**Раківненко В.Ю.****ЗВІТ**

З ОБСТЕЖЕННЯ ПРИМІЩЕНЬ БУДІВЛІ УЧБОВОГО КОРПУСУ (ЛІТ.Б-3),
«ФАКУЛЬТЕТУ ПІДГОТОВКИ ІНОЗЕМНИХ ГРОМАДЯН»
«ХАРКІВСЬКИЙ НАЦІОНАЛЬНИЙ АВТОМОБІЛЬНО-ДОРОЖНІЙ
УНІВЕРСИТЕТ», ТА МОЖЛИВОСТІ ЇХ ПРИСТОСУВАННЯ
ДЛЯ «МАЛОМОБІЛЬНИХ ГРУП НАСЕЛЕННЯ»,
ЗА АДРЕСОЮ: М.ХАРКІВ вул.КАРАЗІНА, №22.

Договір № 3/4/19 - від 03.04.2019

Рис. 2. Металева конструкція пандусу при
вході у будівлю, осі 3-4, ряд А.

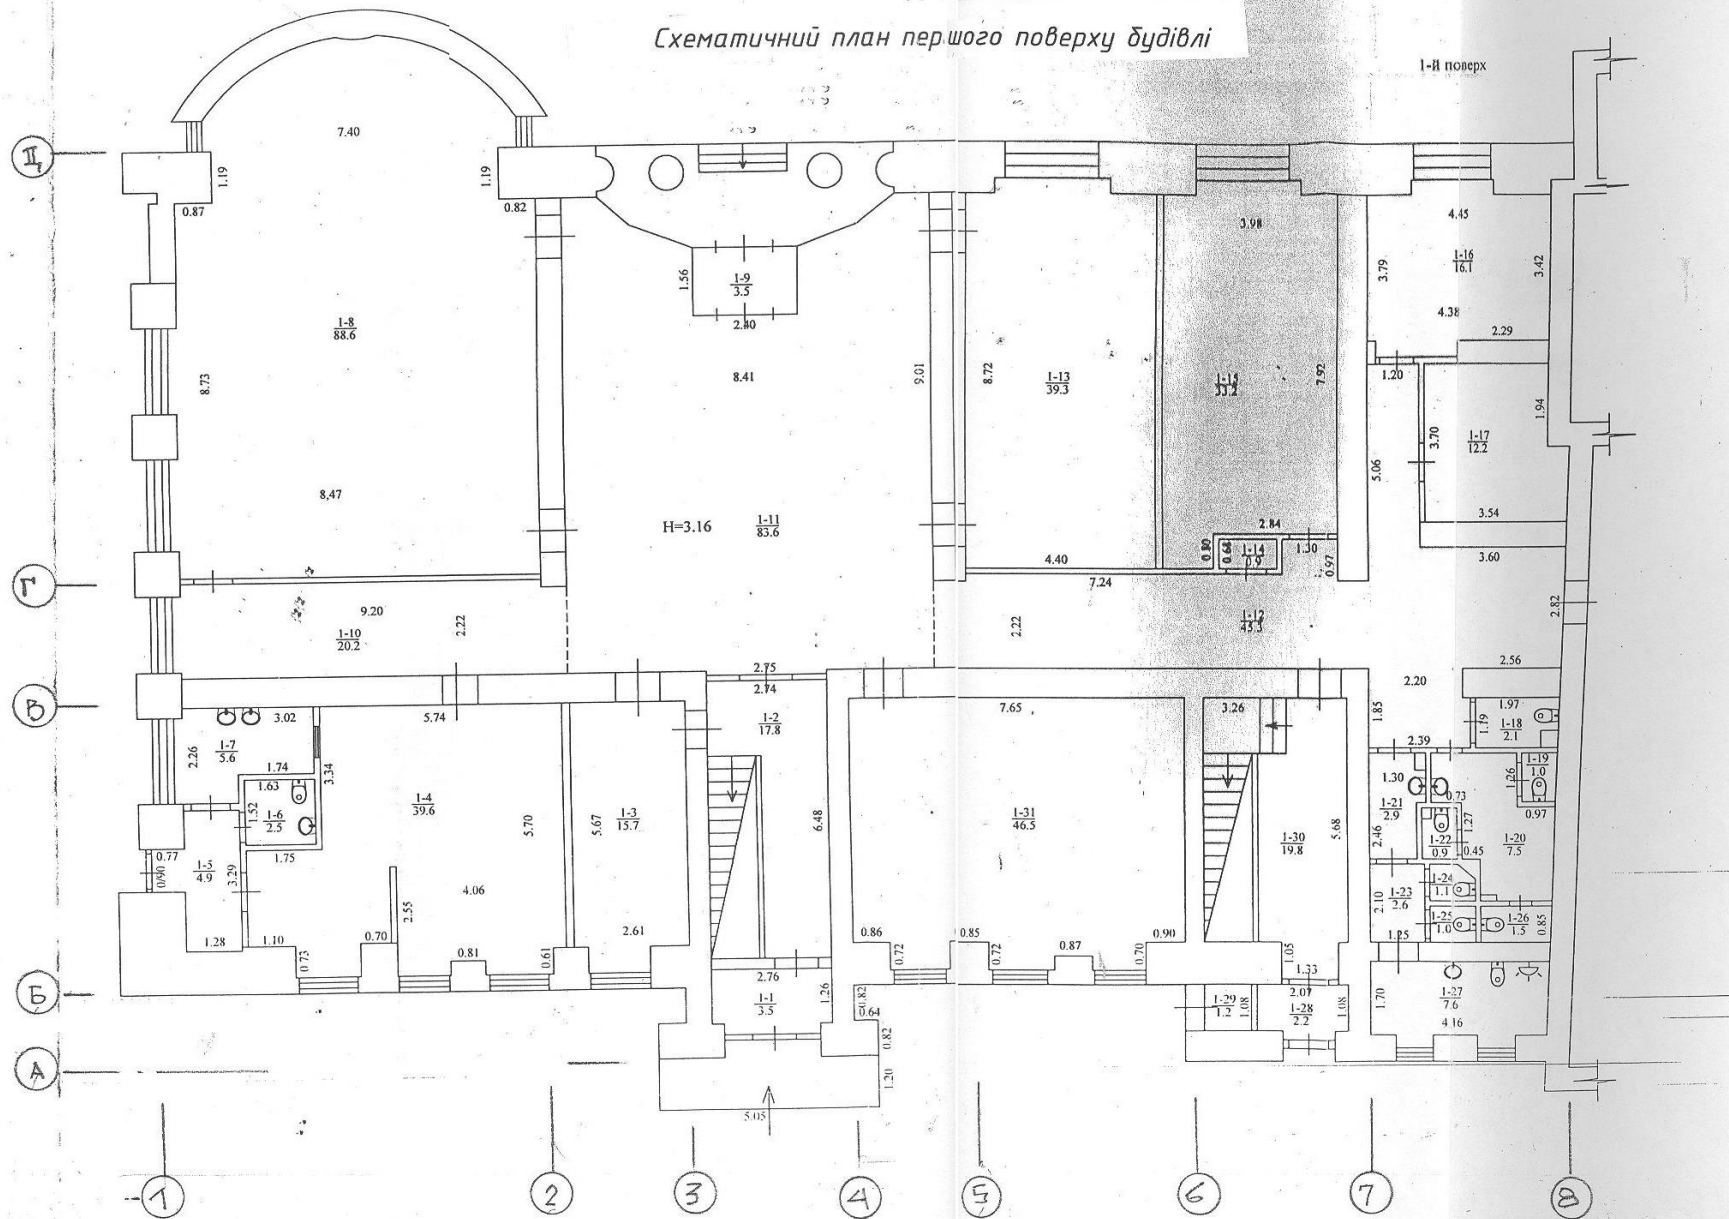
1. Ганки входів у будівлю, осі 2-5, ряд Д та осі 3-4, ряди Б-В не пристосовані до маломобільних груп населення, «МГН». Існуючі пандуси не відповідають вимогам п.5.3.1, ДБН В.2.2-17:2006 «Інклюзивність будівель та споруд». Ширина існуючих пандусів повинна бути - 1,2м., з ухилом не більше 8%, в натурі ширина - 1,0м.

Для безперешкодженого доступу «МГН» у будівлю необхідно виконати конструкцію пандуса з урахуванням технічних вимог до опорних стаціонарних пристроїв. Конструкцію пандусу виконувати окремим проектом згідно вимогам п.5.3.1.
